Piano Esecutivo Convenzionato "SMA via Galimberti" per insediamento commerciale via Galimberti - via Monteverde

Relazione valutazione preventiva impatto acustico

**Deduzioni sulla Vs. Comunicazione del 15 settembre 2021**  
Sul piano esecutivo convenzionato "SMA Via Galimberti" – Parere su  
documentazione di compatibilità acustica.

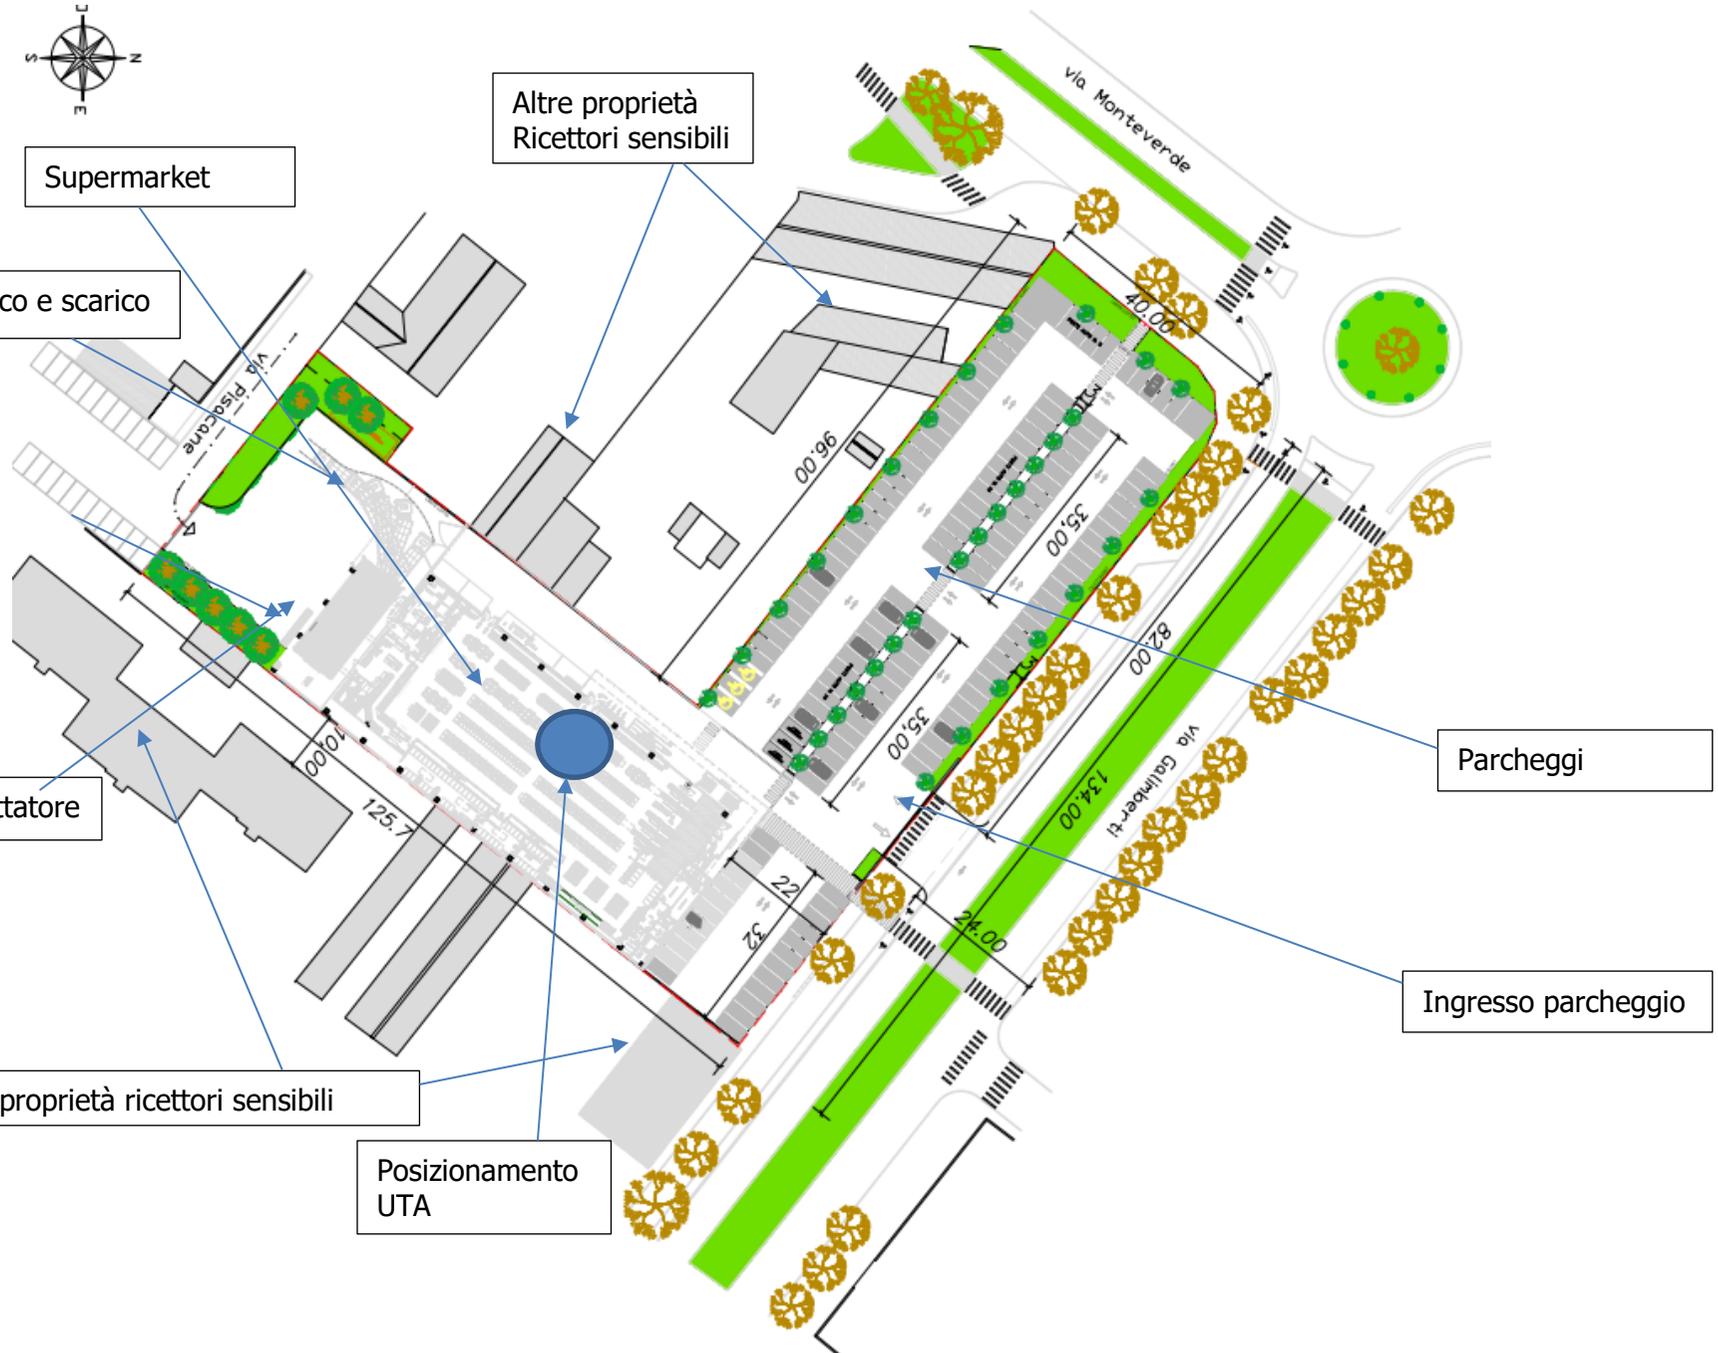
- la zona di carico e scarico delle merci;
- 7.** la planimetria dell'area di studio, orientata, aggiornata, comprensibile, in scala adeguata e completa di legenda, indicante l'ubicazione di quanto in progetto, il suo perimetro, i recettori e le principali sorgenti sonore preesistenti, con indicazione delle relative quote altimetriche;

Supermarket

Zona carico e scarico

Altre proprietà Ricettori sensibili

Compattatore

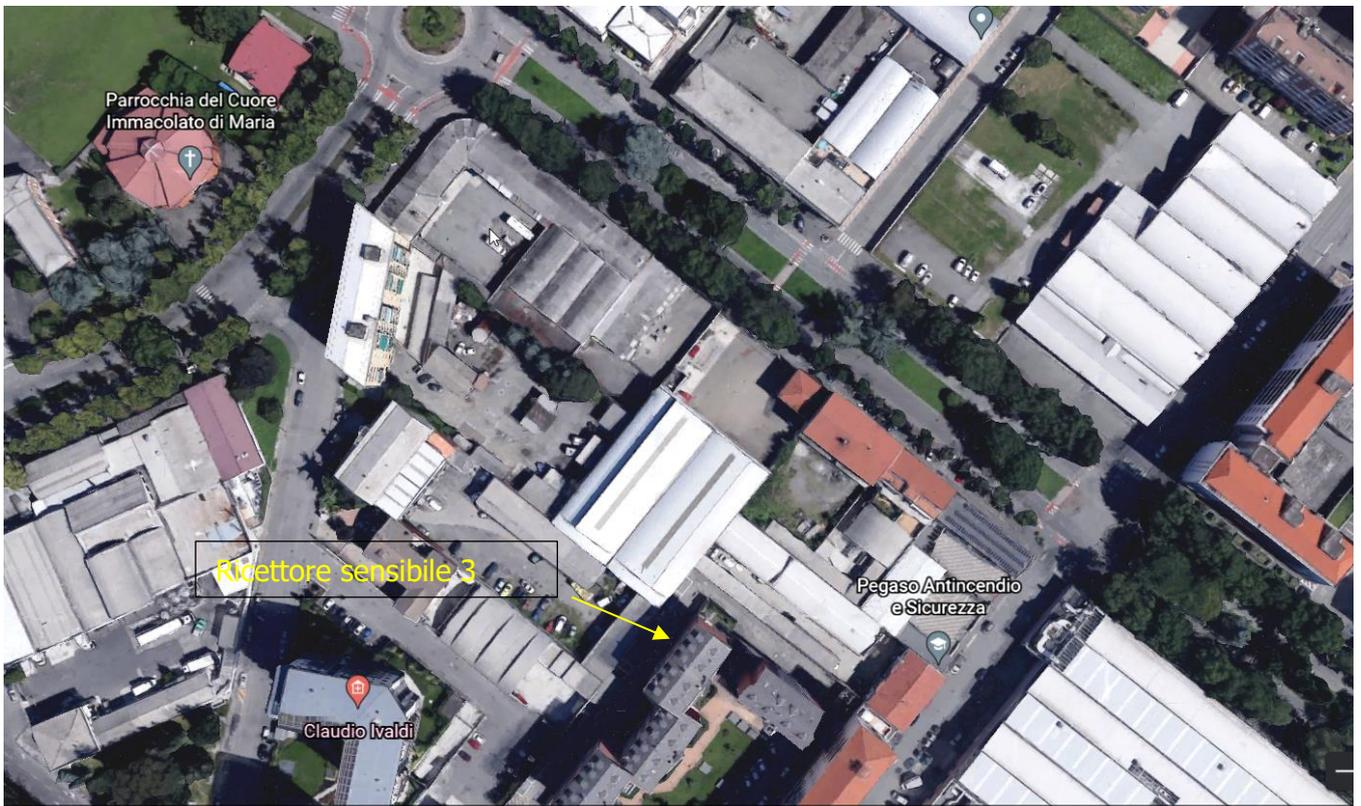
- gli impianti/macchinari/attrezzature che si intendono installare sulla copertura dell'edificio;
  - il compattatore che presumibilmente verrà utilizzato per ridurre il volume dei rifiuti;

Posizionamento UTA

Posizionamento UTA, in posizione centrale al tetto, funzionamento h24, ad una certa distanza dai ricettori sensibili in tutte le direzioni, per evitare condizioni di riverbero sulle pareti dei ricettori stessi (seguono calcoli).

Per il compattatore orari di funzionamento **discontinuo** dalle 9 alle 11 e dalle 16 alle 18,30.
